1. verf. Änd. des Bebauungsplanes Nr.614a "Feuerwehr -Krähenwinkel" der Stadt Langenhagen, Stadtteil Krähenwinkel
Stellungnahme gemäß § 4 (2) BauGB i.V.m. § 13 BauGB
Ihr Schreiben vom 09.03.2022, Ihr Zeichen: 60 / B-Plan 614a, 1. Änd.

Beteiligung der Träger öffentlicher Belange: Langenhagen - Krähenwinkel, Walsroder Straße - K 361, (B-Plan 614a, 1. Änd. Feuerwehr Kaltenweide-Krähenwinkel)

Ihr Zeichen 60 / B-Plan 614a,
1. ÄndIhre Nachricht vom 09.03.2022
Hannover, d. 11.03.2022**Bebauungsplan Nr. 614a, 1. Änderung „Feuerwehr Kaltenweide-Krähenwinkel“**

REFERENZEN	Herr Seifert vom 09.03.2022
ANSPRECHPARTNER	Heinrich Drangmeister, 16462 aus 2022
TELEFONNUMMER	+49 511 3089998
DATUM	16.03.2022
BETRIFFT	1. Änderung des Bebauungsplans Nr. 614a Feuerwehr Kaltenweide - Krähenwinkel, Stadt Langenhagen

Fläche A

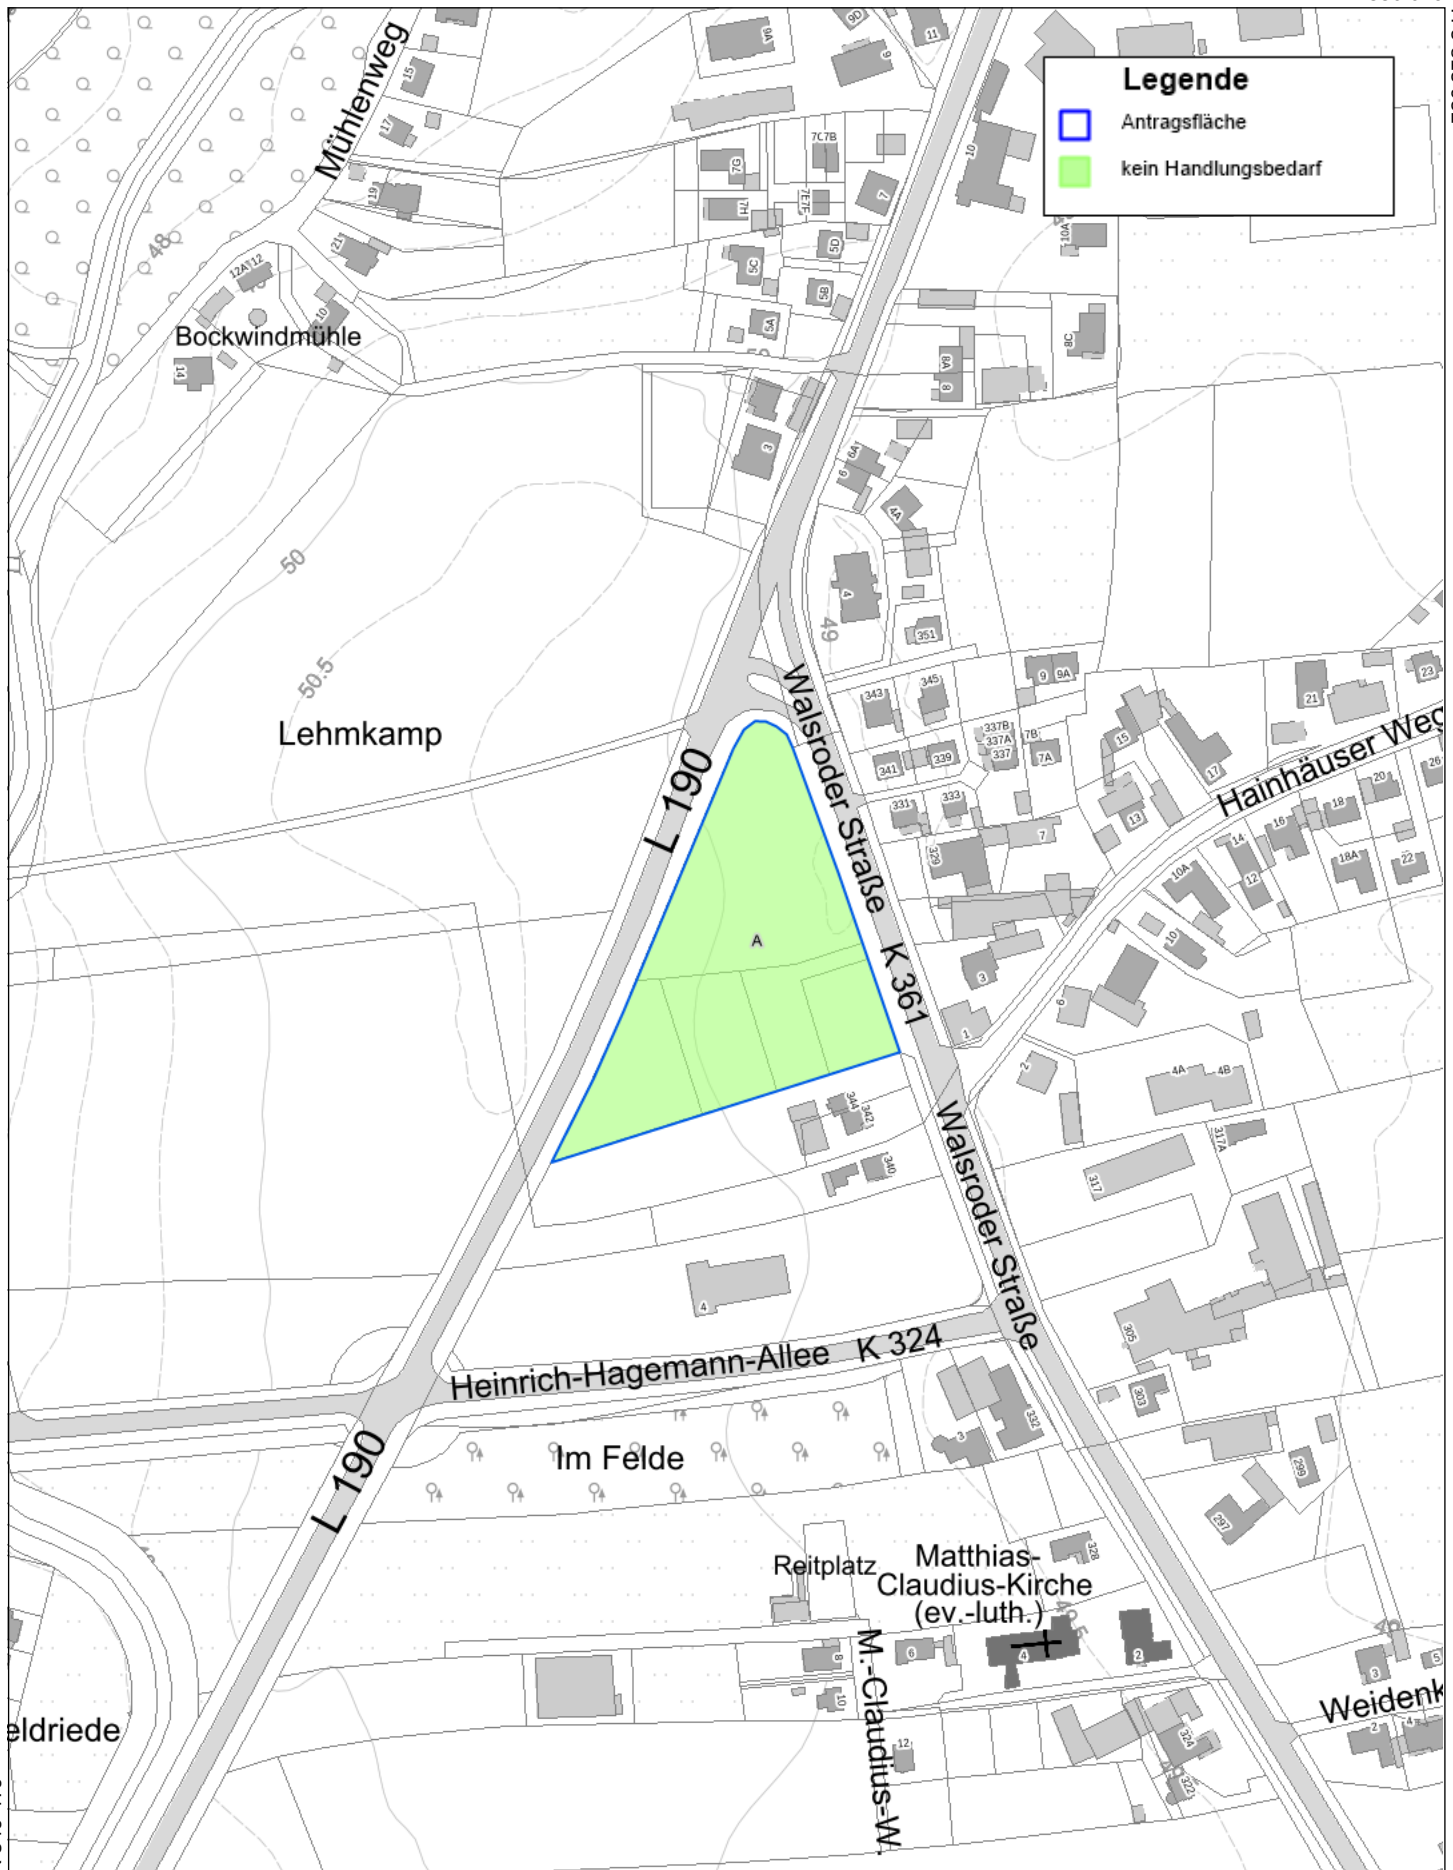
Empfehlung: Kein Handlungsbedarf

Luftbilder: Die derzeit vorliegenden Luftbilder wurden vollständig ausgewertet.
Luftbilddauswertung: Nach durchgeführter Luftbilddauswertung wird keine Kampfmittelbelastung vermutet.
Sondierung: Es wurde keine Sondierung durchgeführt.
Räumung: Die Fläche wurde nicht geräumt.
Belastung: Ein Kampfmittelverdacht hat sich nicht bestätigt.
